RAINPAL カウントアップ及び Ver.13.1 J について

当社パッケージソフト RAINPAL におきまして、支保工反力計算の考え方に誤りがあり、正しく計算されない不具合が判明いたしました。

(1) 対象条件

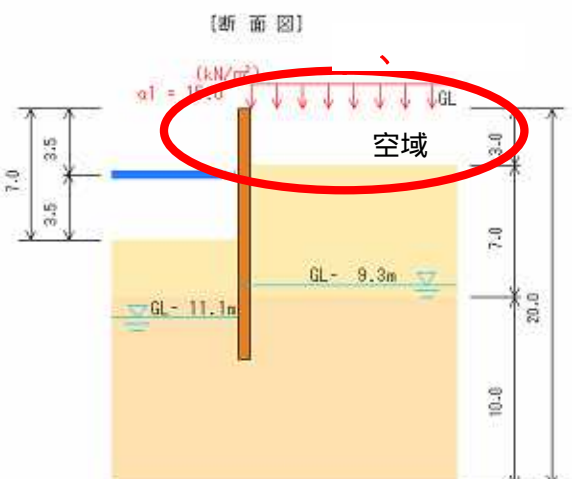
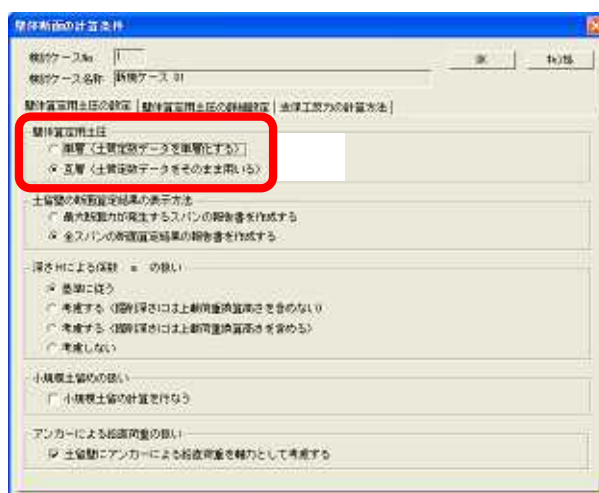
設計基準：日本道路協会、日本道路公団、首都高速道路公団、土木学会

のいずれかを選択

1層目に空域を設定

上載荷重として分布荷重を設定

壁体断面の計算条件にて算定用土圧にて互層を設定

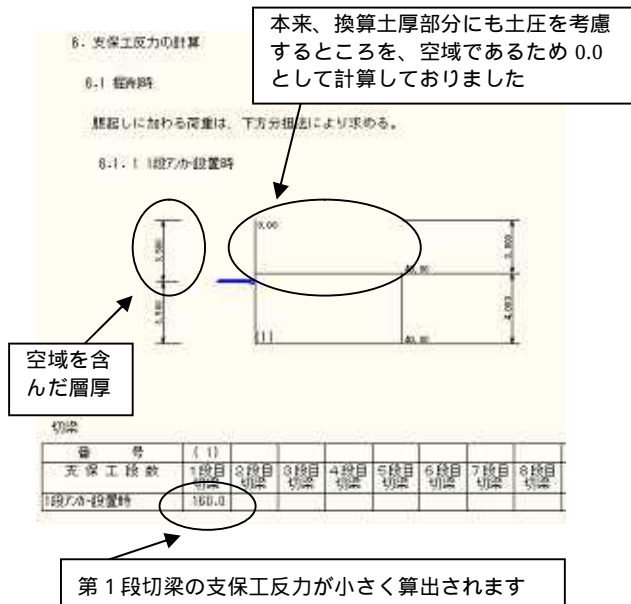
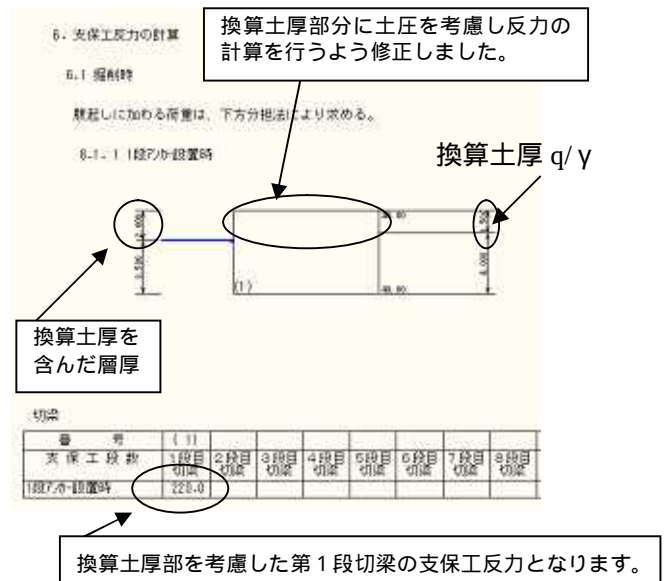
上記計算条件の場合、1 段目の切梁の支保工反力の計算において換算土厚の領域の土圧を考慮せず、誤った結果が計算されていました。

修正前)

修正後)
